Wyjaśnienia i zmian treści SPECYFIKACJI WARUNKÓW ZAMÓWIENIA

Działając na podstawie art. 284 ust. 2 i art. 286 ust. 1 i 3 ustawy z dnia 11 września 2019 r. - Prawo zamówień publicznych (t.j. Dz. U. z 2023 r., poz. 1605 ze zm.), Instytut Ogrodnictwa – Państwowy Instytut Badawczy, Zamawiający w postępowaniu o udzielenie zamówienia publicznego prowadzonego w trybie podstawowym pn. Dostawa opryskiwacza z belką połową, nr postępowania 21/ZP/2024 udziela odpowiedzi na otrzymane od Wykonawców pytania:

Pytanie nr 1

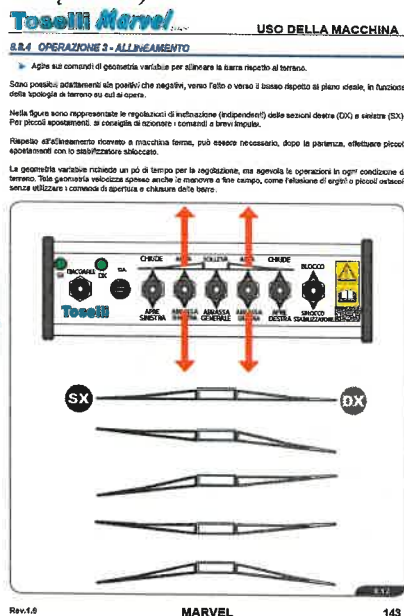
Czy zamawiający dopuszcza zaczep skrzętny zamiast sztywnego?

Zamawiający nie dopuszcza zaczepu skrzętnego.
